Vous avez bien voulu nous associer à la révision du Plan de Prévention des Risques d'inondations (PPRi) de Biot et nous vous en remercions.

CONTRIBUTION AU PLAN DE PREVENTION DES RISQUES INONDATION DE BIOT

Chambre de Commerce et d'Industrie Nice Côte d'Azur

Secteur Biot 3000 / Verrerie

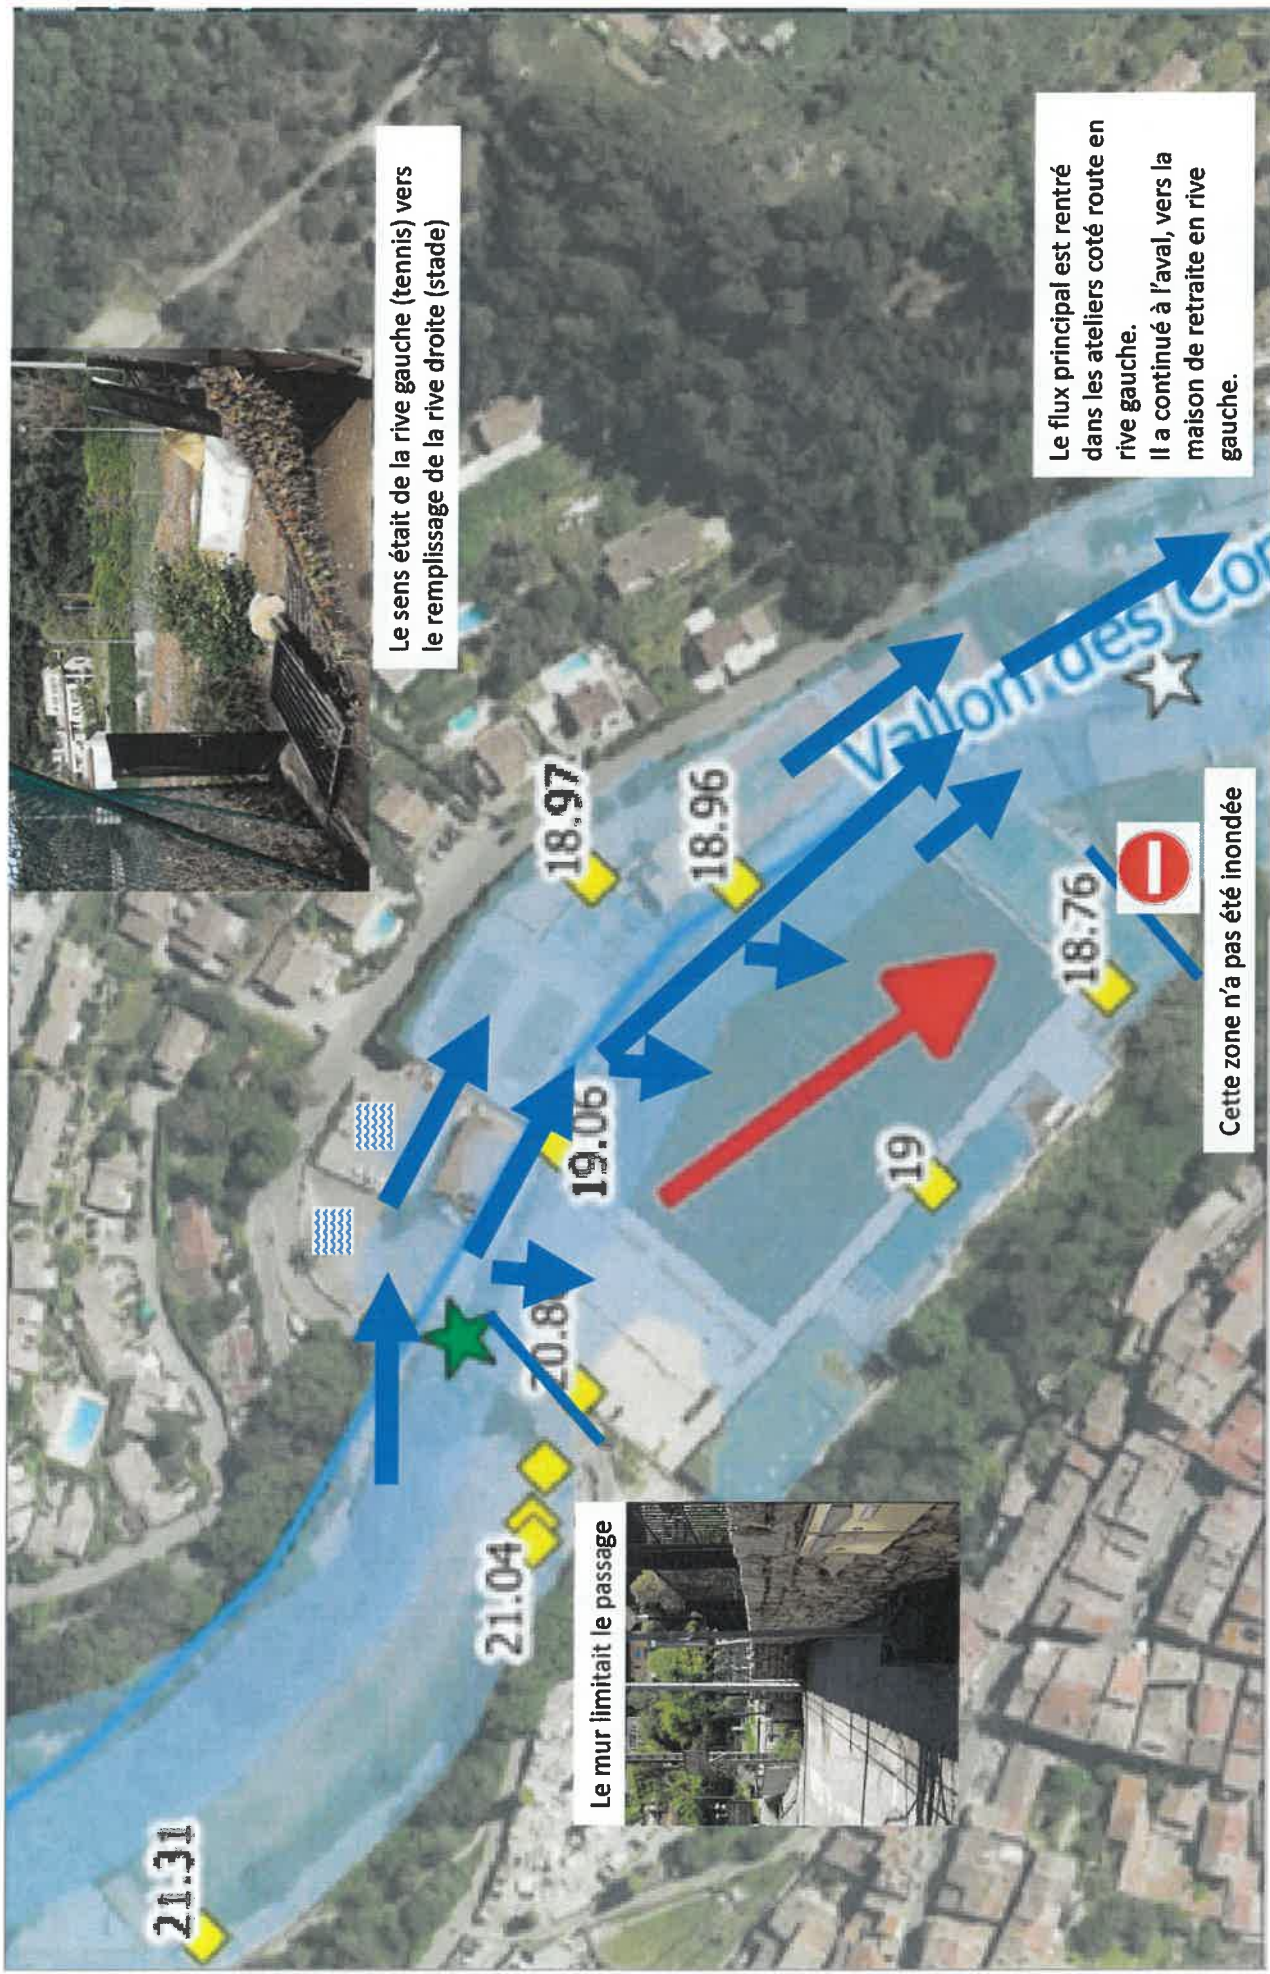
Cette zone n'a pas été inondée

Le sens était de la rive gauche (tennis) vers le remplissage de la rive droite (stade)

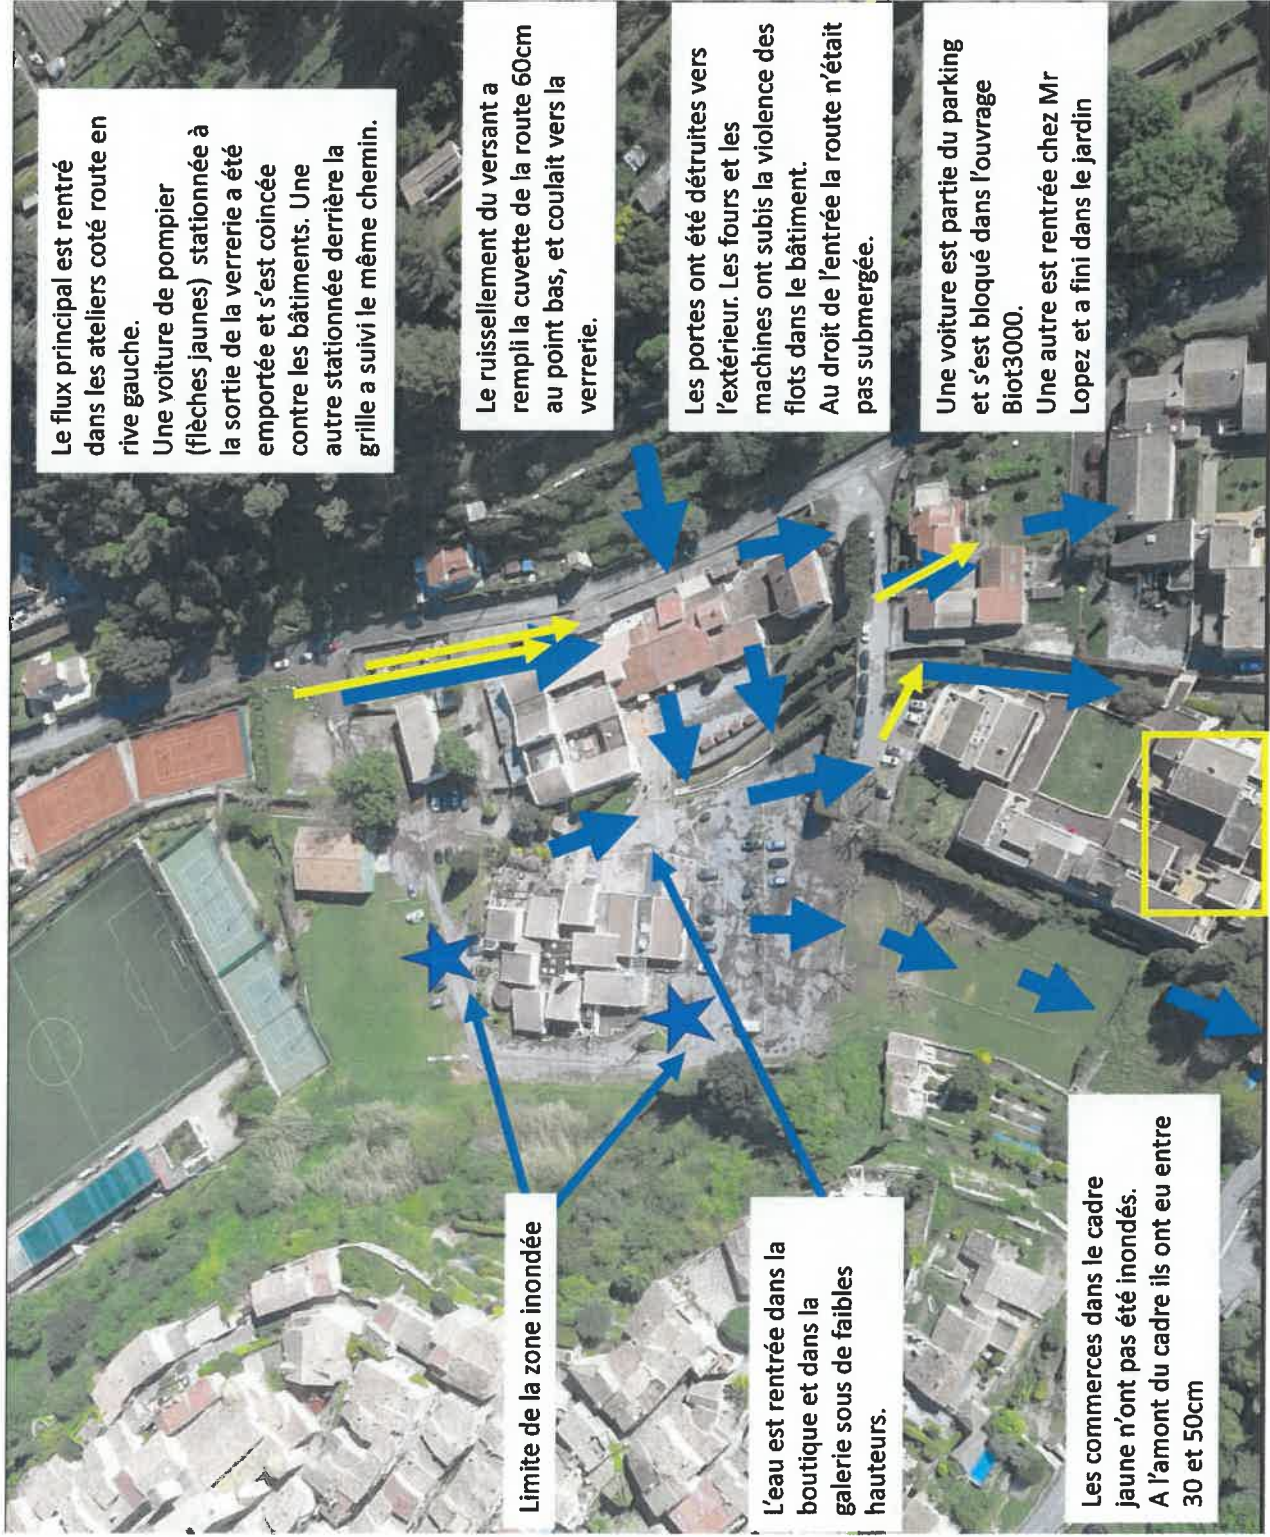
Le mur limitait le passage

Le flux principal est rentré dans les ateliers coté route en rive gauche. Il a continué à l'aval, vers la maison de retraite en rive gauche.

Cette zone n'a pas été inondée

Le flux principal est rentré dans les ateliers coté route en rive gauche.
Une voiture de pompier (flèches jaunes) stationnée à la sortie de la verrerie a été emportée et s'est coincée contre les bâtiments. Une autre stationnée derrière la grille a suivi le même chemin.

Le ruissellement du versant a rempli la cuvette de la route 60cm au point bas, et coulait vers la verrerie.

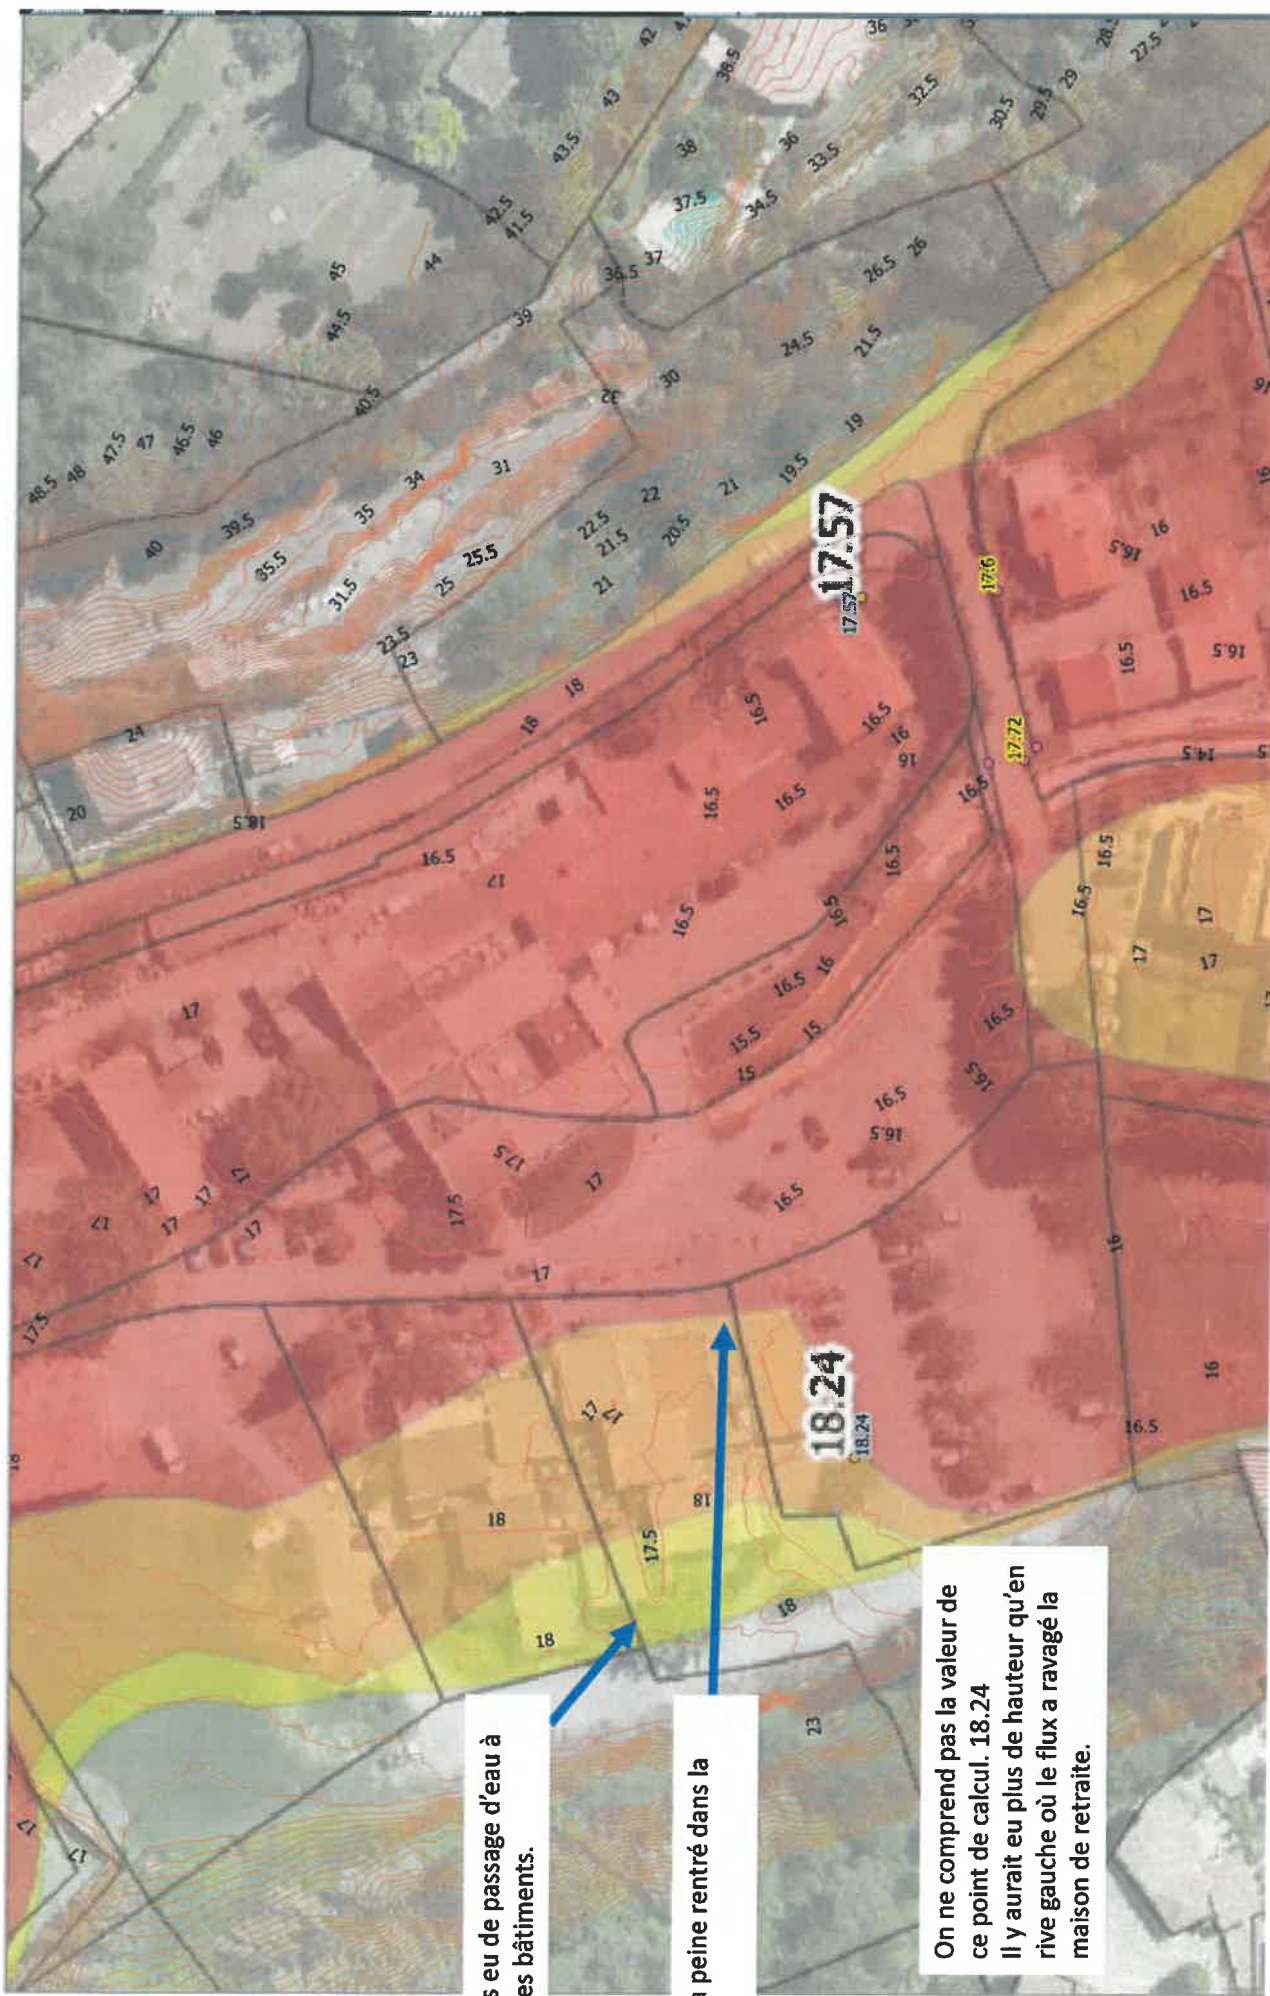
Les portes ont été détruites vers l'extérieur. Les fours et les machines ont subis la violence des flots dans le bâtiment.
Au droit de l'entrée la route n'était pas submergée.

Une voiture est partie du parking et s'est bloqué dans l'ouvrage Biot3000.
Une autre est rentrée chez Mir Lopez et a fini dans le jardin

Limite de la zone inondée

L'eau est rentrée dans la boutique et dans la galerie sous de faibles hauteurs.

Les commerces dans le cadre jaune n'ont pas été inondés.
A l'amont du cadre ils ont eu entre 30 et 50cm

n'y a pas eu de passage d'eau à arrière des bâtiments.

eau est à peine rentré dans la alerie

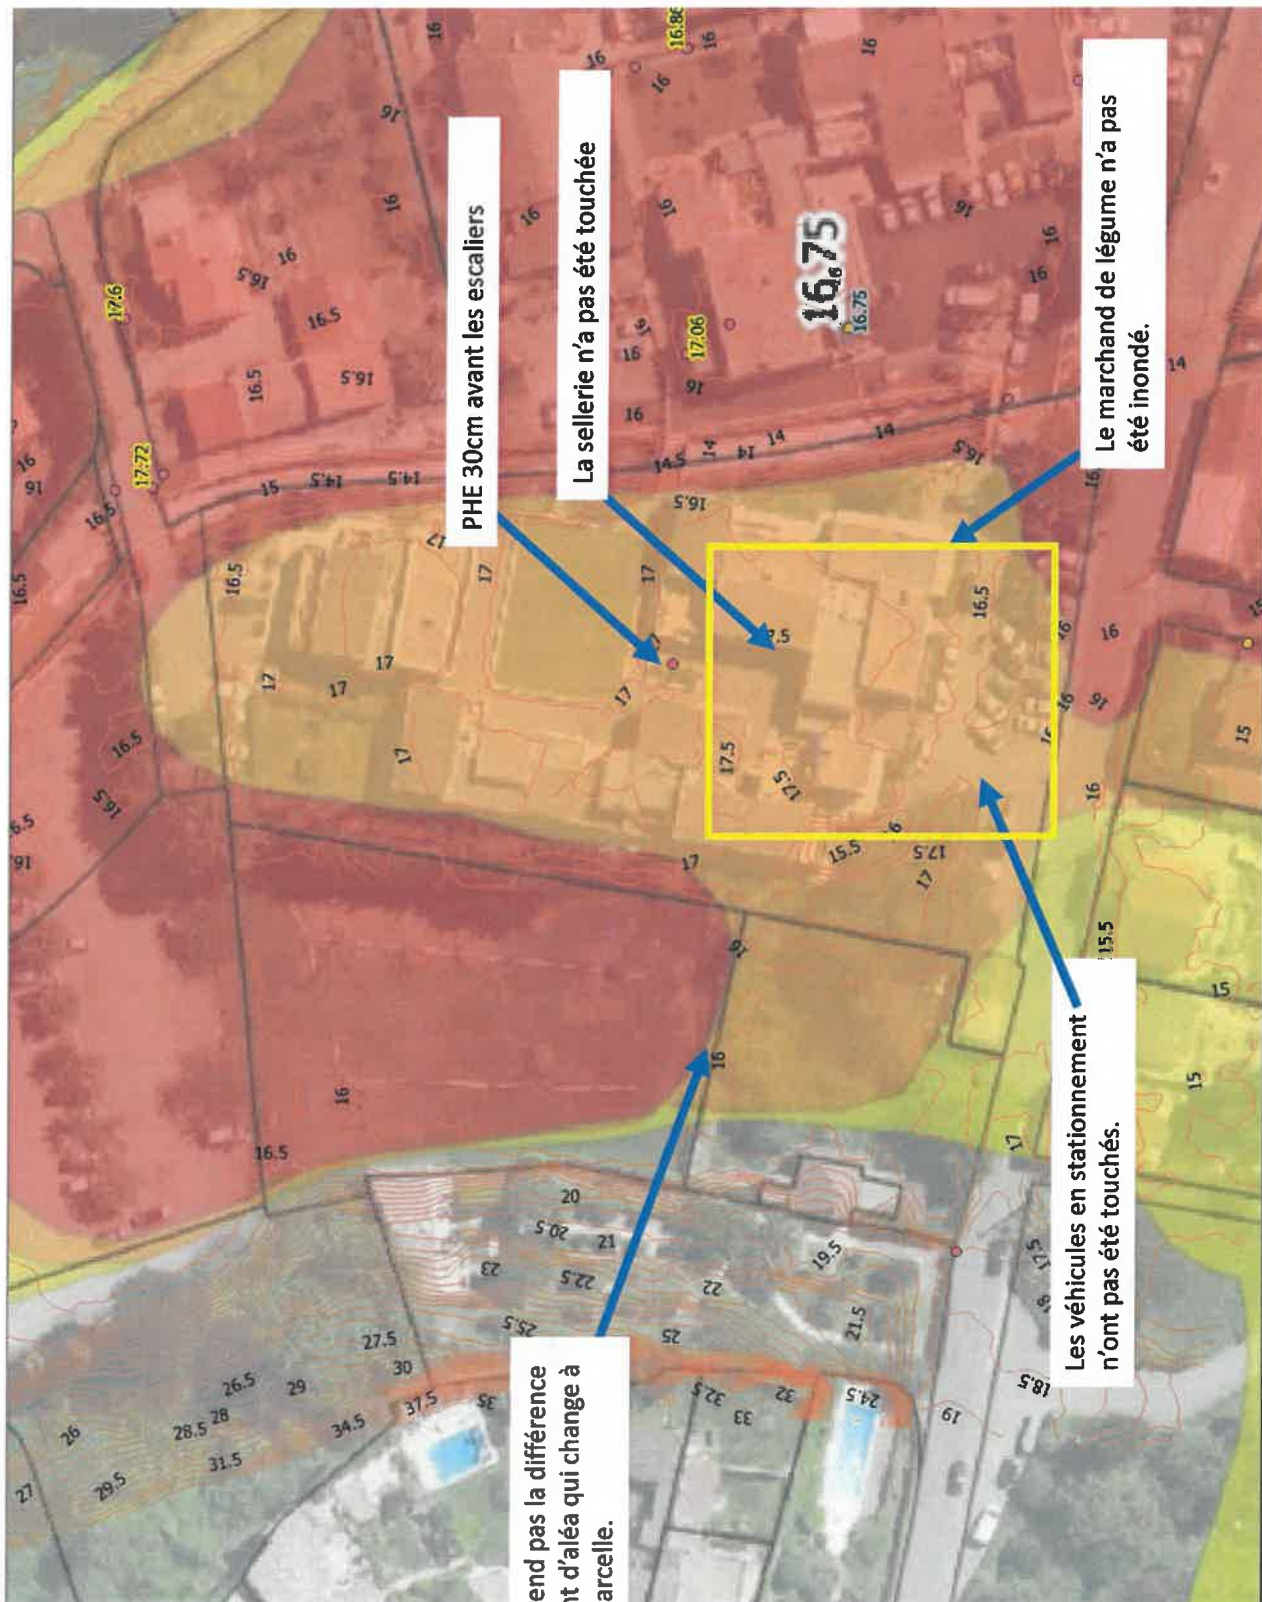
On ne comprend pas la valeur de ce point de calcul. 18.24 Il y aurait eu plus de hauteur qu'en rive gauche où le flux a ravagé la maison de retraite.

PHE 30cm avant les escaliers

La sellerie n'a pas été touchée

Le marchand de légumes n'a pas été inondé.

Les véhicules en stationnement n'ont pas été touchés.

On ne comprend pas la différence de classement d'aléa qui change à la limite de parcelle.
